SERVICE INFO – INA 0051

Informații legate de înlocuirea

pentru kit-ul de reparare cu rolă cu roată liberă pentru alternator și manșon de cuplare flexibil

Producător:	Volkswagen
Modele:	Multivan T5, Phaeton, Touareg, Transporter T5
Motorizare:	2.5 TDI, 5.0 TDI
Coduri de motor:	AJS, AXE, AXD, AYH, BAC, BLE, BLJ, BLK, BNZ, BPC, BPE, BWF, CBWA
Nr. OE:	(1) 070 903 201 E (Rolă cu roată liberă pentru alternator) (2) 070 903 327 C (manșon de cuplare flexibil)

Figura 1: Rolă cu roată liberă pentru alternator cu manșon de cuplare flexibil și roată dințată cilindrică

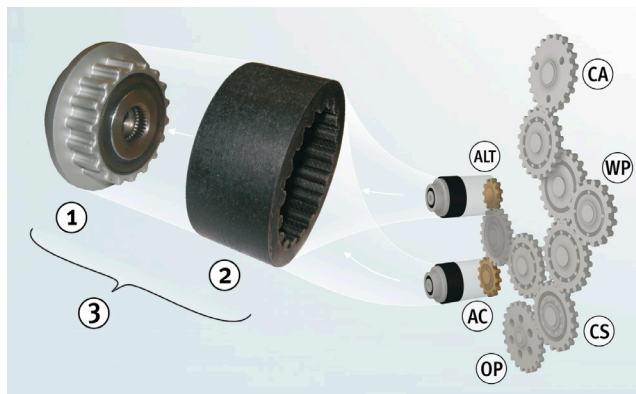
Nr. identificare piesă (VECHI):	(1) 535 0118 10 E (Rolă cu roată liberă pentru alternator) (2) 536 0310 10 (manșon de cuplare flexibil) (3) 530 0493 10 (kit de reparare)
---------------------------------	---

Nr. identificare piesă (NOU):	(1) 535 0118 10 E (Rolă cu roată liberă pentru alternator) (2) 535 0185 10* (manșon de cuplare flexibil) (3) 535 0186 10 (kit de reparare)
-------------------------------	--

Schaeffler Automotive Aftermarket a modificat referințele pieselor enumerate mai sus. Piese de schimb în sine nu s-au modificat.
